第7回 地下水等調査会

水理地質構造の見直し

令和3年12月25日

鳥取県淀江産業廃棄物処理施設計画地地下水等調査会
事務局

地質構造の見直し(本宮の泉周辺)

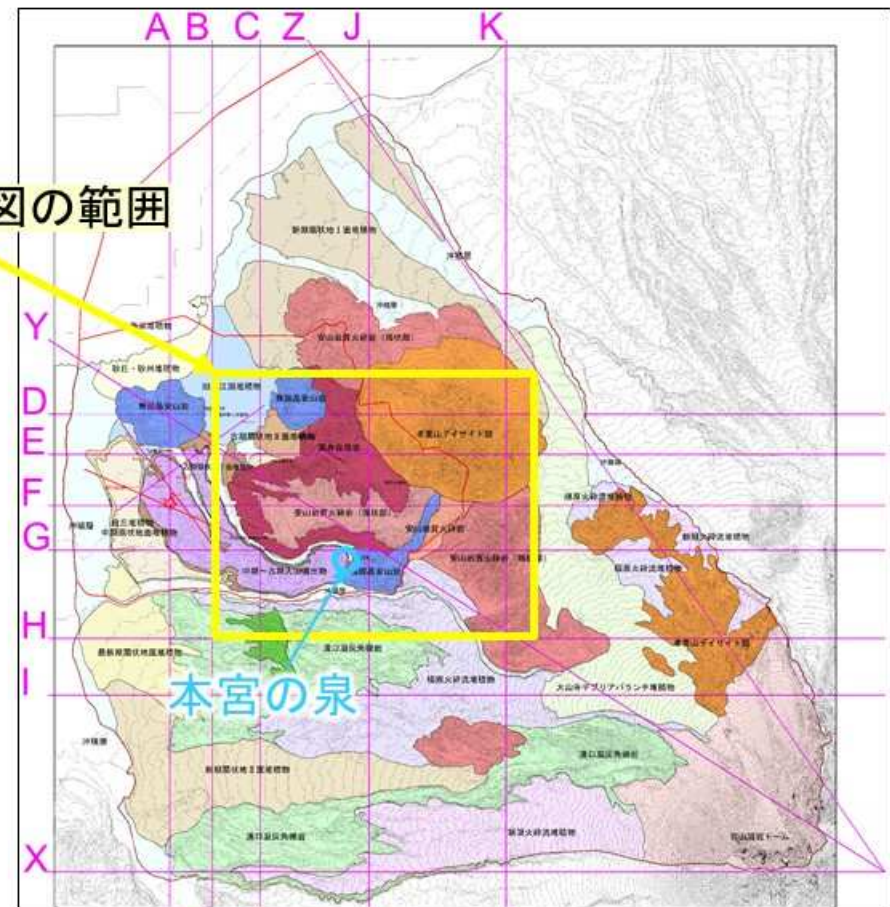
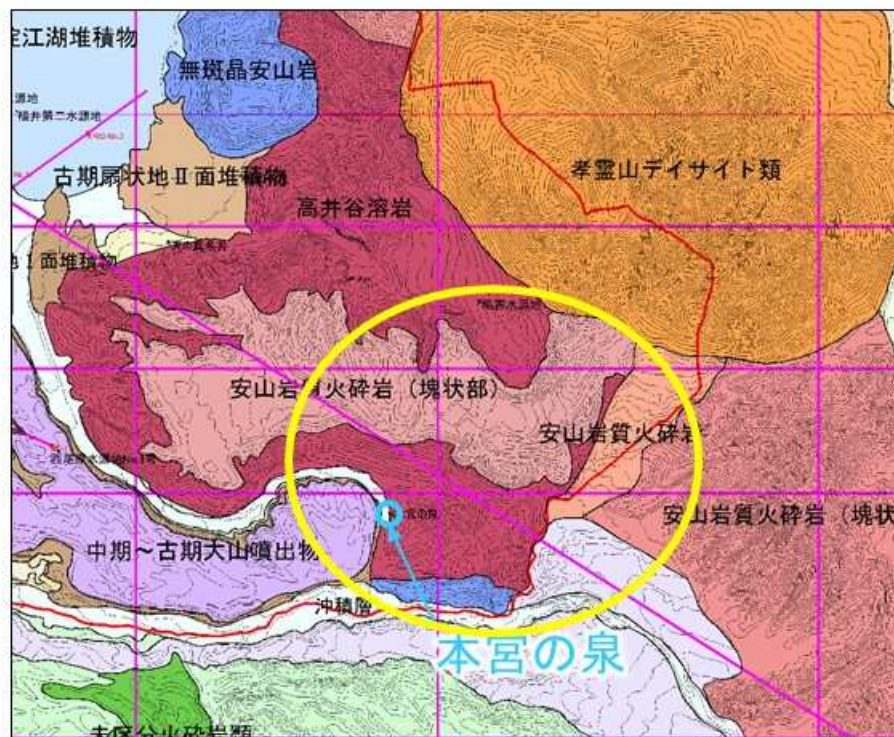
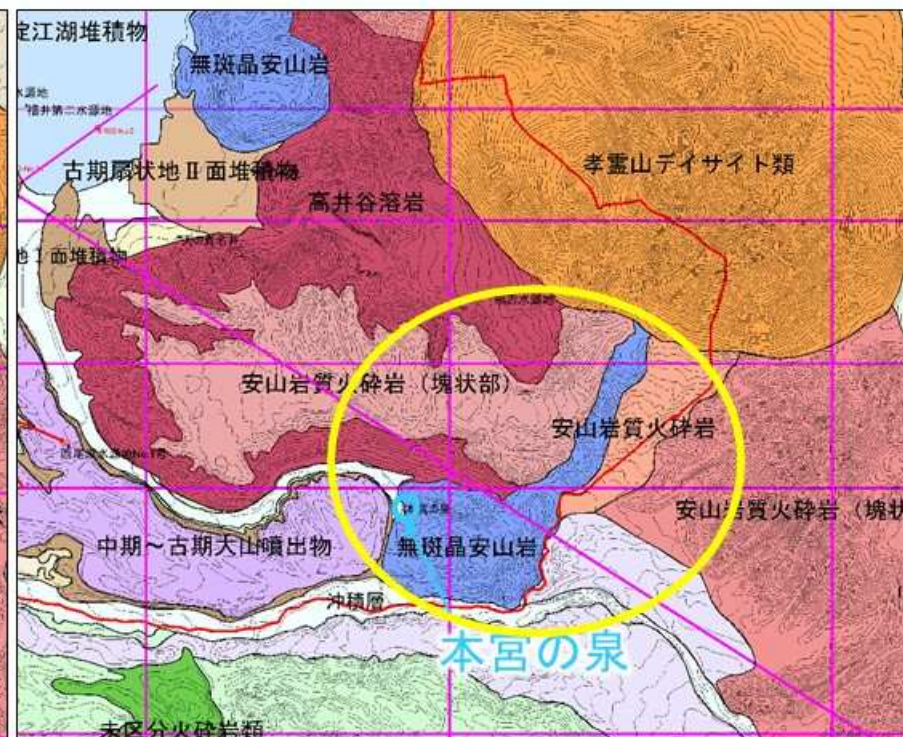
第6回調査会後に、本宮の泉周辺の地表地質踏査・ボーリングコア観察を実施し、地質構造の見直しを行った。

地表地質露頭情報⑥: 安山岩質火砕岩(塊状部)

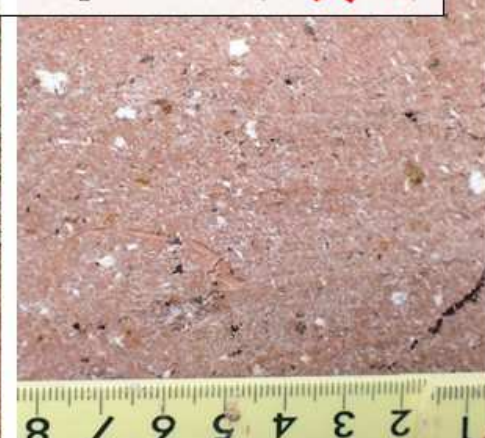
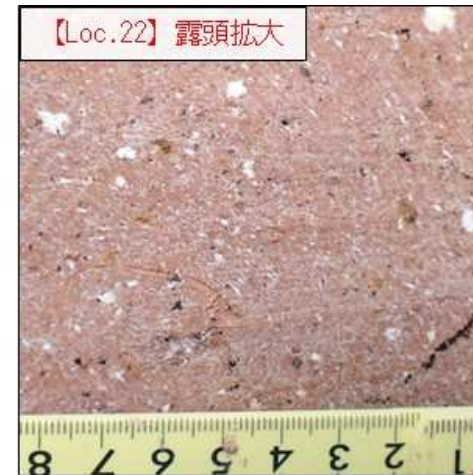
第5回調査会資料でお示したLoc.37の露頭写真は、実際はLoc.22の露頭写真でしたので、訂正いたします。

第5回調査会資料を訂正

地質構造の見直し(本宮の泉周辺:無斑晶安山岩・安山岩質火砕岩)

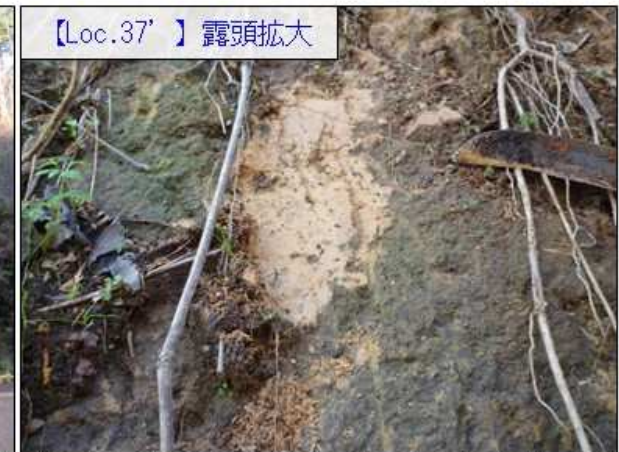
再調査を行ったところ、Loc.22の露頭では比較的斑晶の大きな、安山岩質火砕岩(塊状部)を確認した。一方、Loc.37'、本宮i、iiのボーリング調査、中国自然歩道沿いの連続露頭では、無斑晶安山岩の露頭あるいはボーリングコアを確認した。⇒この結果に基づき、地質構造を見直した。

地質構造の見直し(断面Y:本宮の泉周辺)

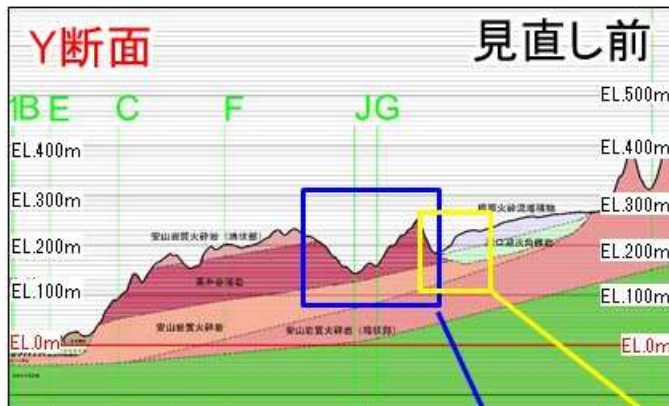
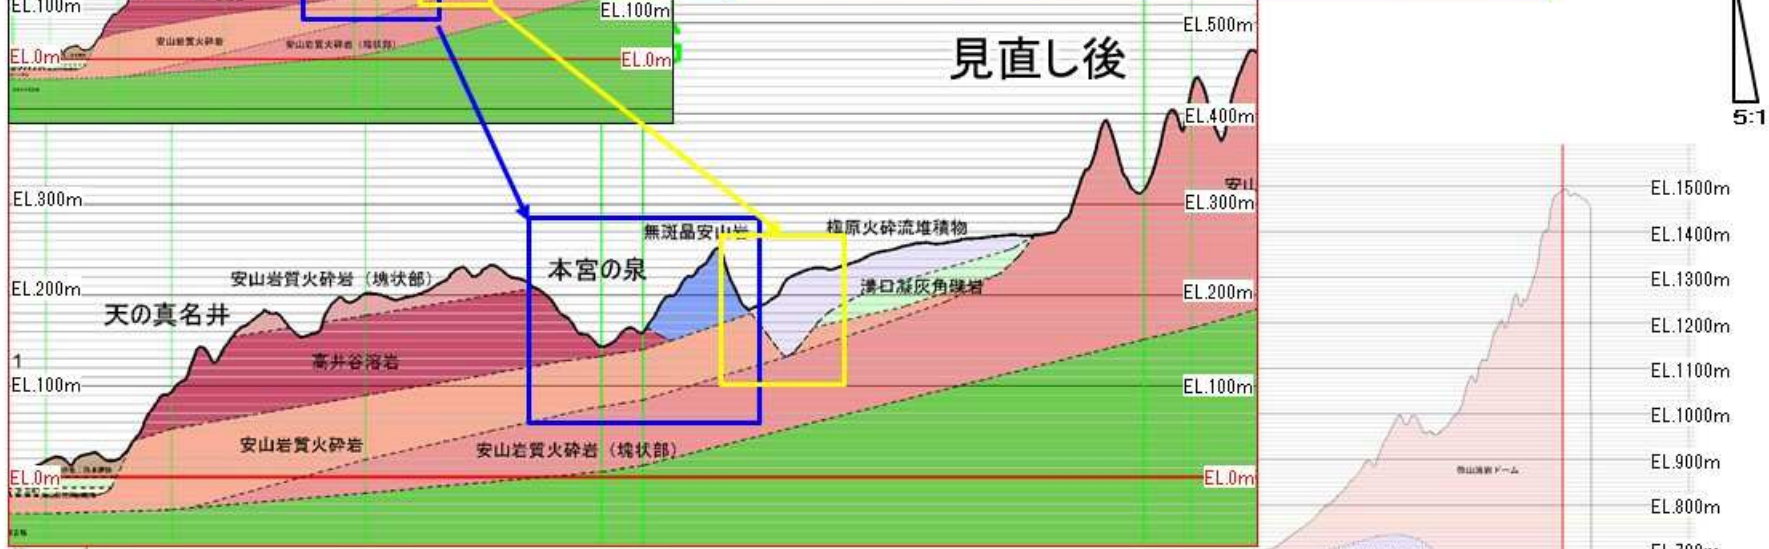
溝口凝灰角礫岩が堆積すると考えていた旧精進川の旧谷地形を、露頭調査結果及び周辺の谷地形と同じような形状になるよう修正した。

無斑晶安山岩の分布範囲を見直した。

地質構造の見直し(断面F:本宮の泉周辺)

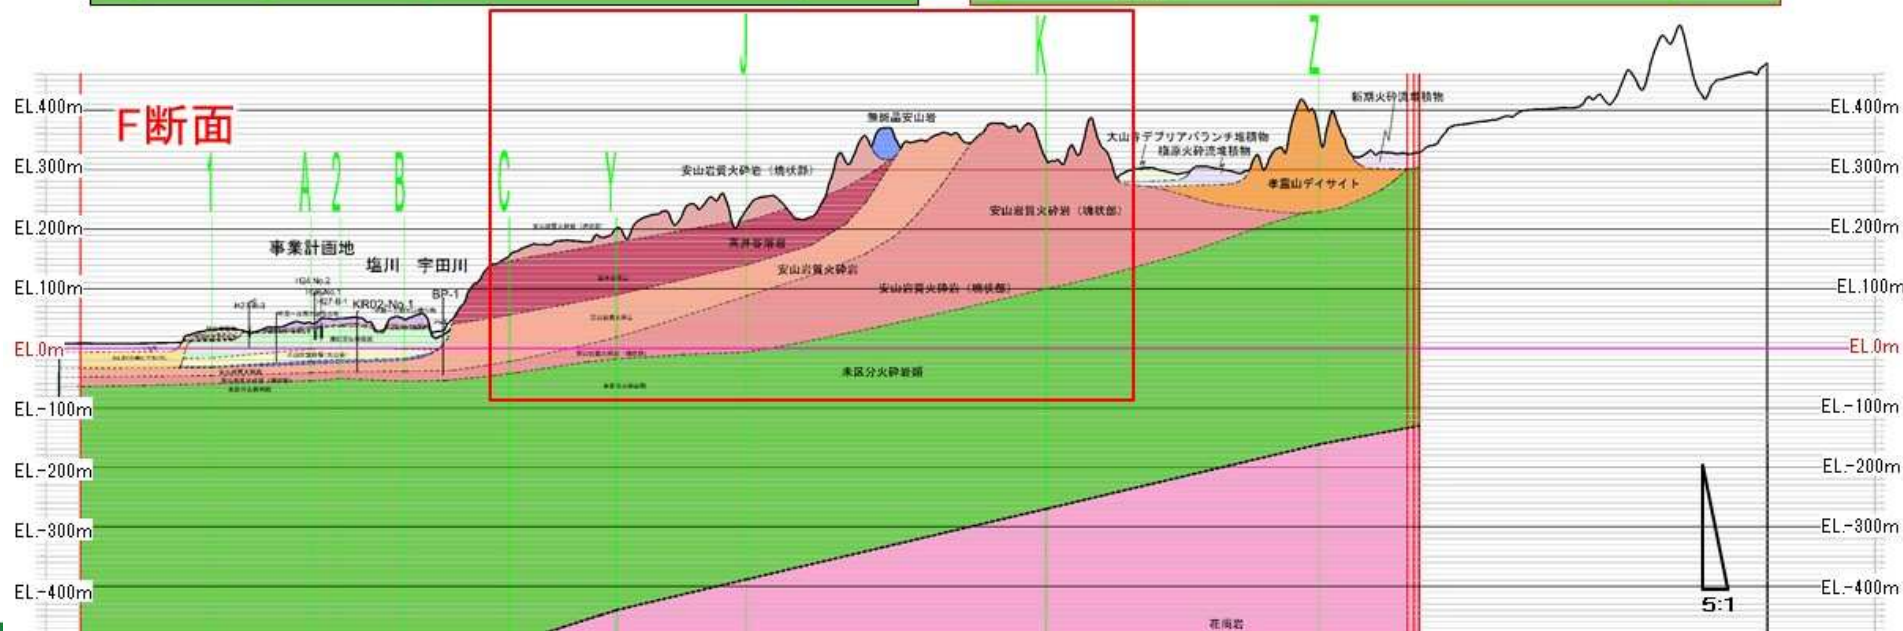
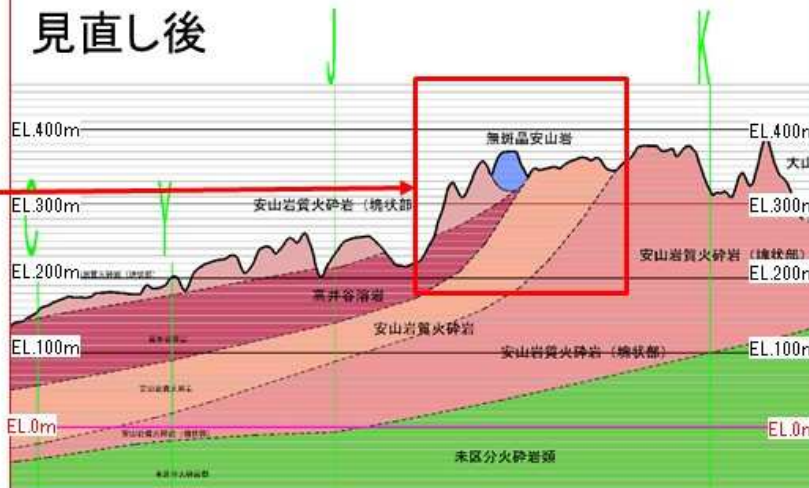
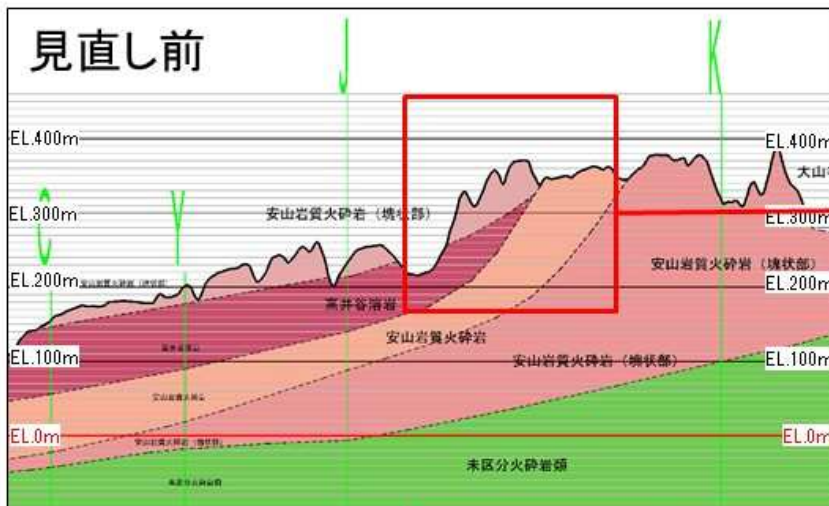
無斑晶安山岩の分布範囲を見直した。

地質構造の見直し(断面G:本宮の泉周辺)

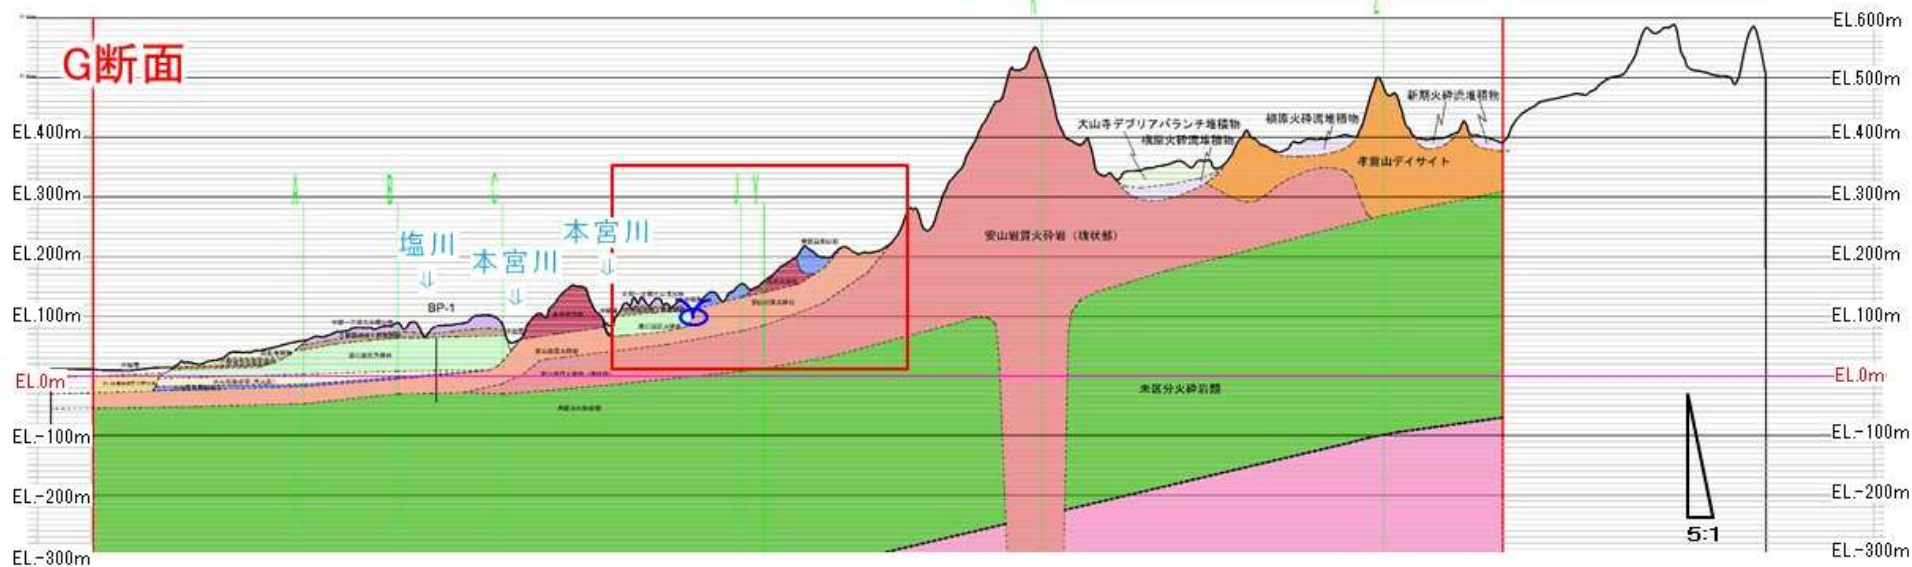
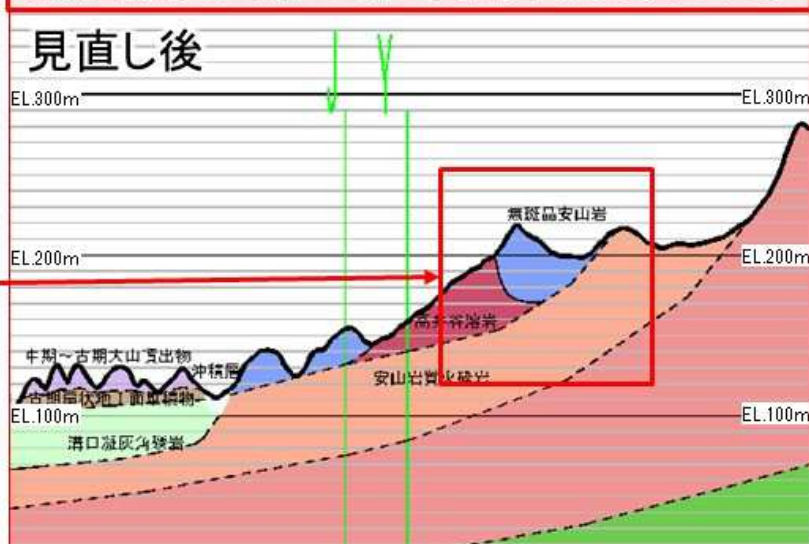
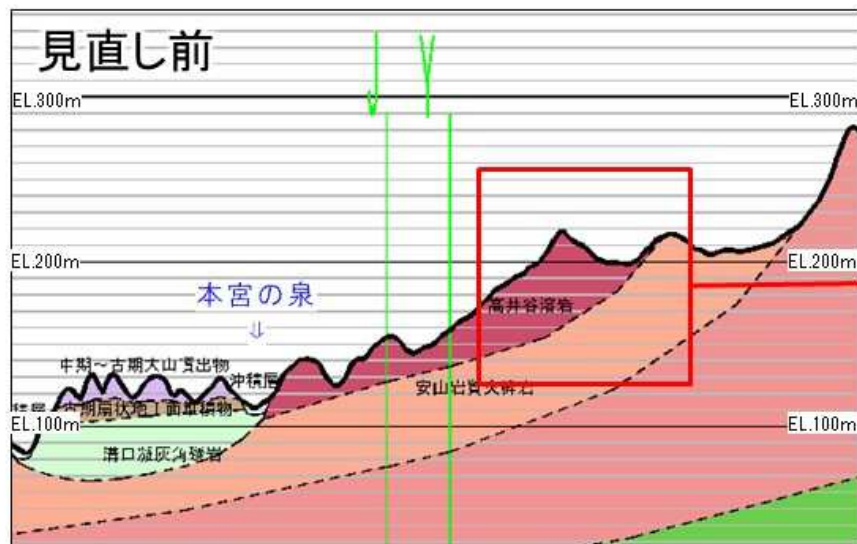
無斑晶安山岩の分布範囲を見直した。

地質構造の見直し(断面K:本宮の泉周辺)

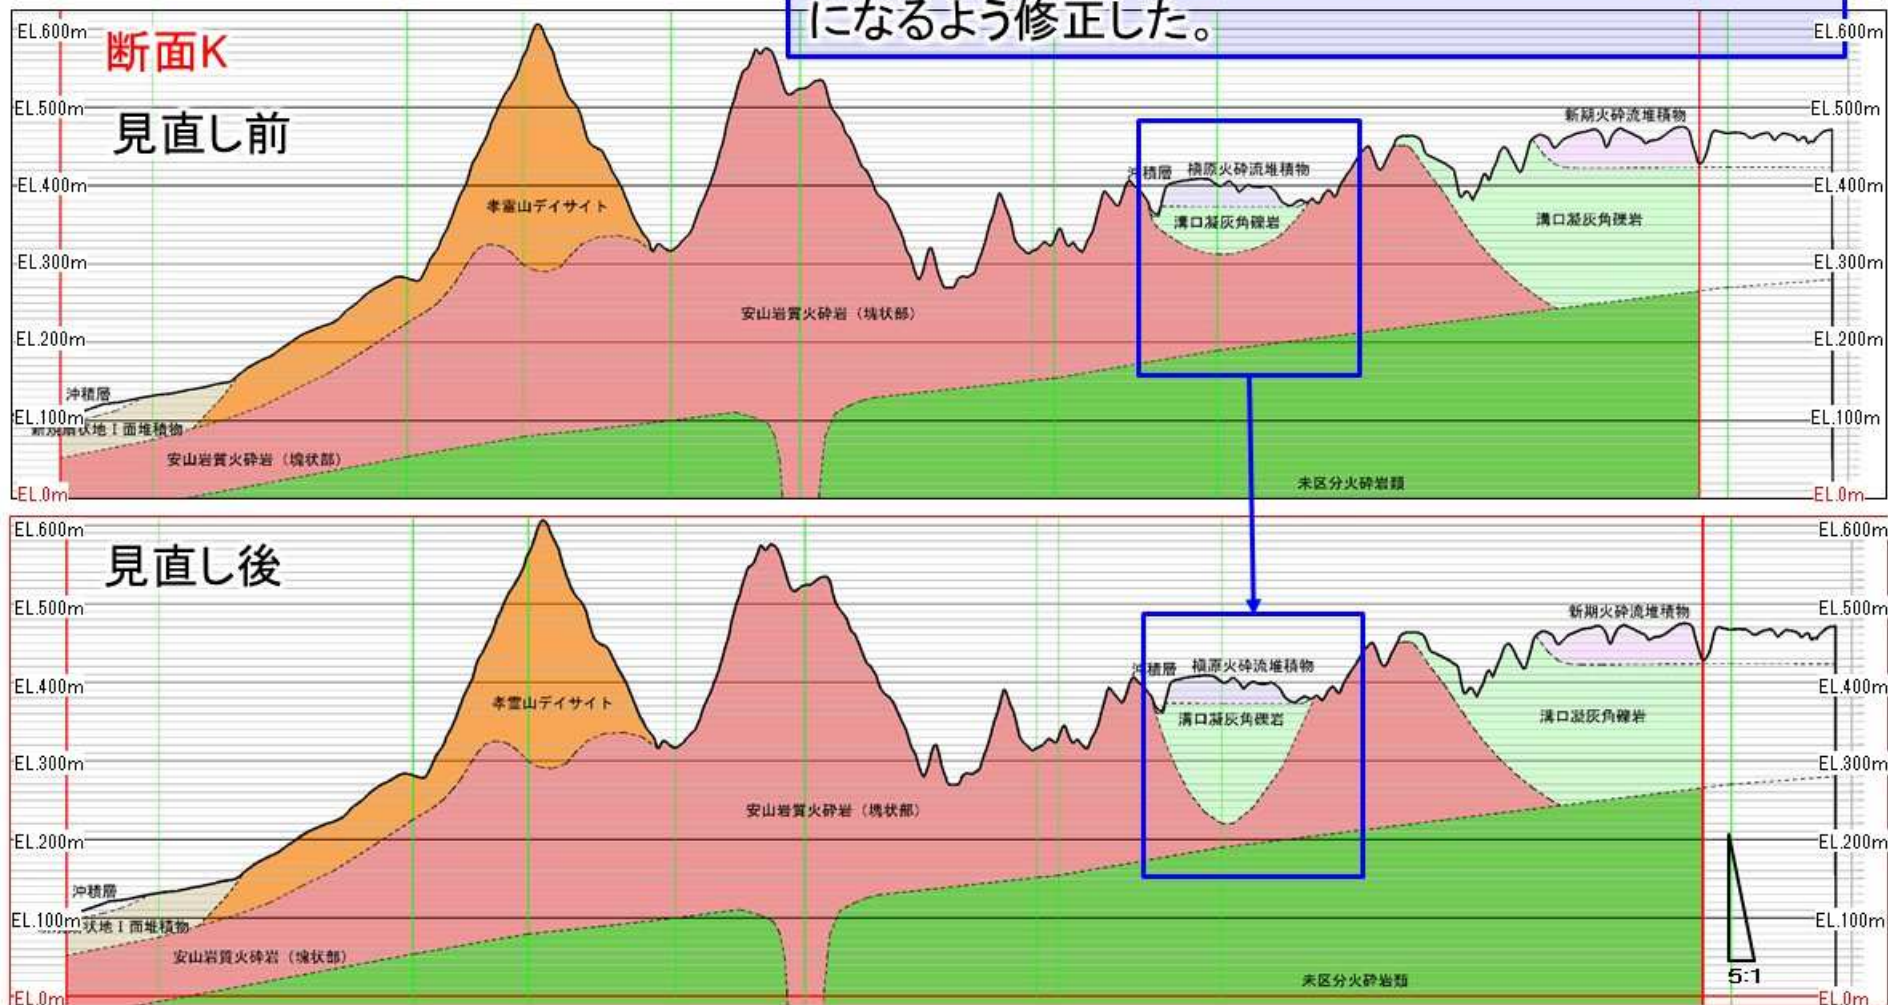
溝口凝灰角礫岩が堆積すると考えていた旧精進川の旧谷地形を、周辺の谷地形と同じような形状になるよう修正した。
